LuK Service Info

Part Nr. 228 0003 15 – 280/280mm TGU6

Manufacturer: MASSEY FERGUSON, LANDINI, McCORMICK

TB1022

Info: New design / Neues Design / Nouvelle conception / Nuevo diseño / Nuovo disegno / Nuovo segno

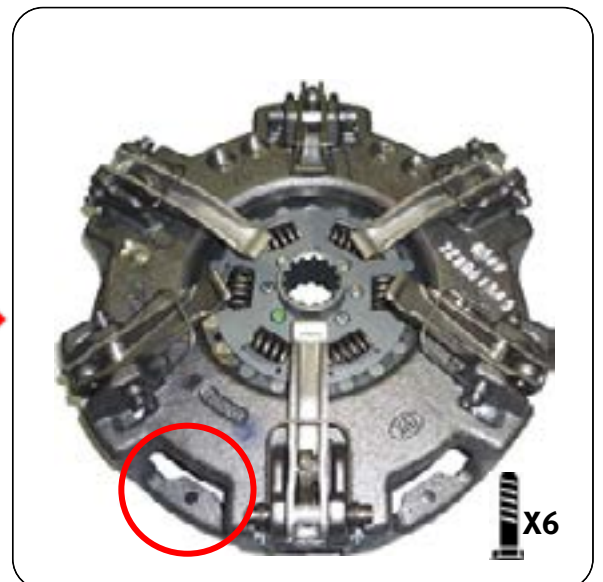
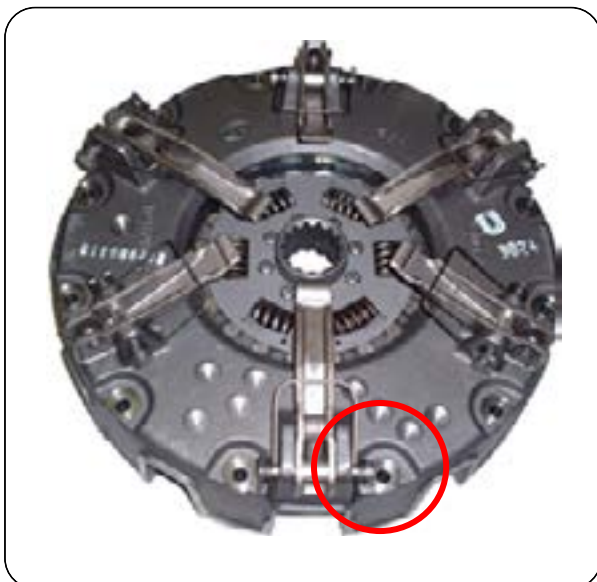
This new design utilises the latest clutch technology, using a vented housing for improved cooling and heat dispersal. Fully interchangeable with existing clutches with no modifications required to vehicle or flywheel. A new fixation bolt set 411 0164 11 6 x M8 x 1,25 x 50mm + Conical washer is supplied with new designs to accommodate the lower housing.
